Krycí list ZBV

Název a evidenční číslo Stavby: II/101 Brandýs Nad Labem - přeložka - Část obchvat Zápy Název stavebního objektu provozního souboru (SOPS): Trvalé dopravní značení	číslo SOPS / číslo Změny SOPS: SO 102.2/001	číslo ZBV: 21
--	---	-----------------------------

Změnový list

Předmět Změny: Prodloužení termínu dokončení stavby

z průběhu ústního jednání konaného dne **07.10.2022 v 08,00 hod** připojení obchvatu na silnici č. II/101 u Městysu Zápy.

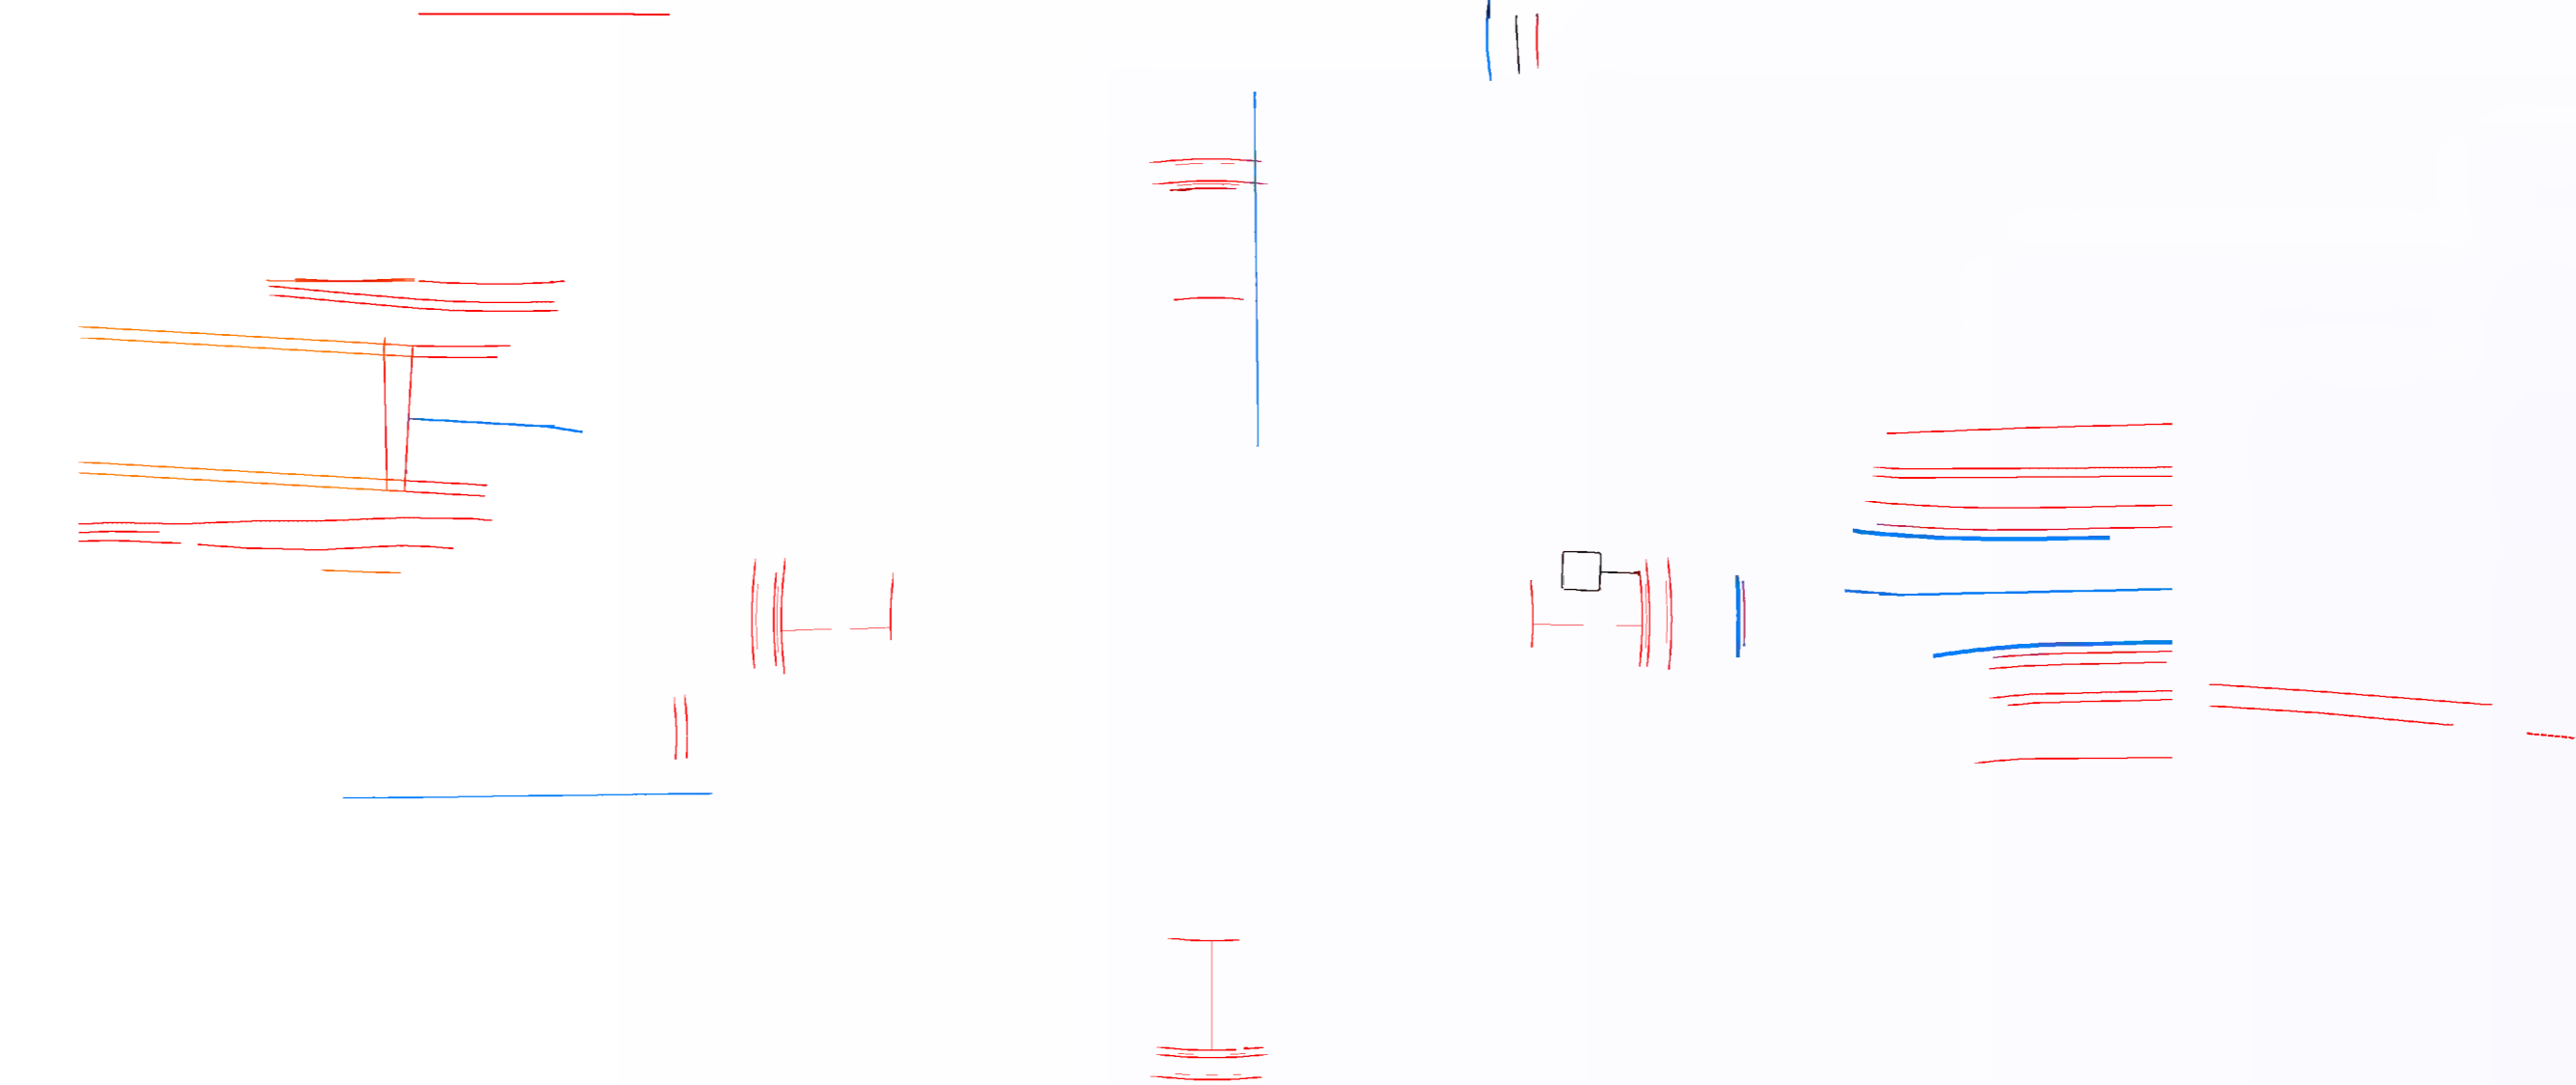
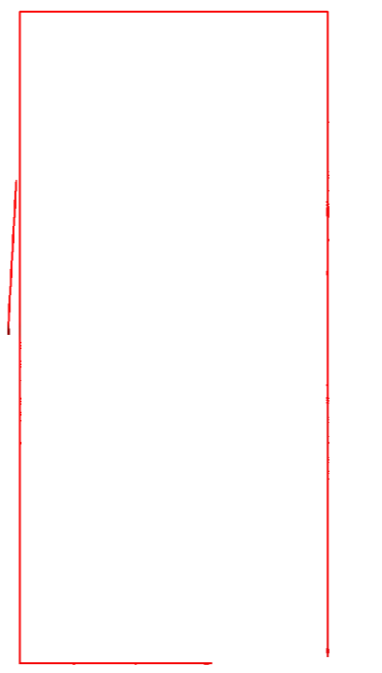
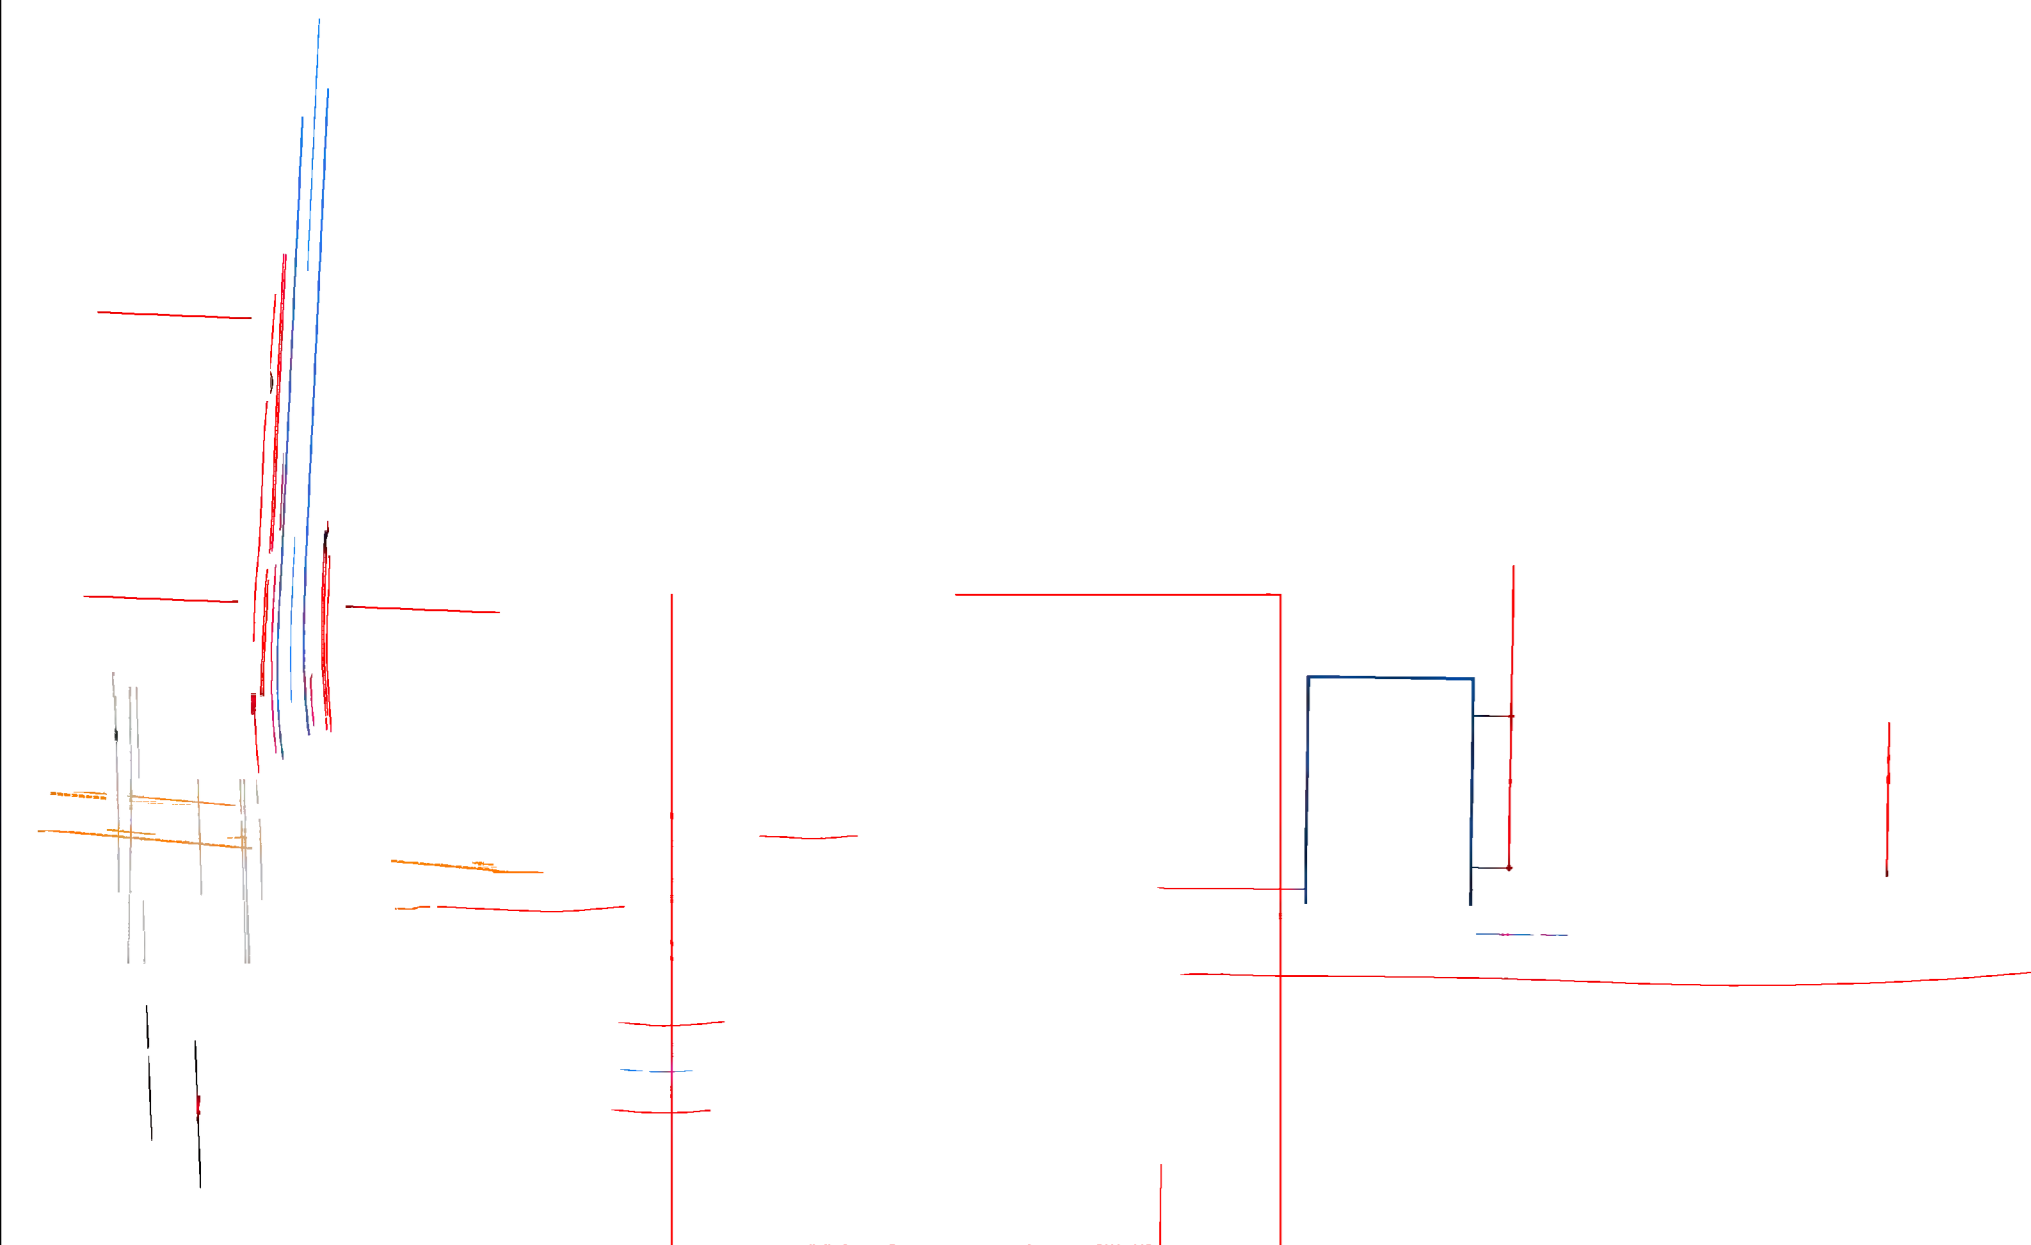
Policie ČR, DI požaduje:

1. Protáhnout podélnou čáru souvislou (V1a) k nejbližšímu omezení rychlosti ve směru k obchvatu.
2. Dopravní znační B20a „70“ posunout o 30 m směrem k městysu Zápy a namísto stávající B20a „70“ změnit na B20a „50“. Nad B20a „50“ bude umístěna značka A1a „zatáčka vpravo“.
3. Do vnějšího směrového oblouku umístit zkrácené vodící tabule Z3 (obsahují 1 šipku) cca 5 ks.

Policie ČR, DI doporučuje:

1. Na protilehlou stranu napojení II/101 (vedlejší pozemní komunikace) umístit vodící tabule Z3.
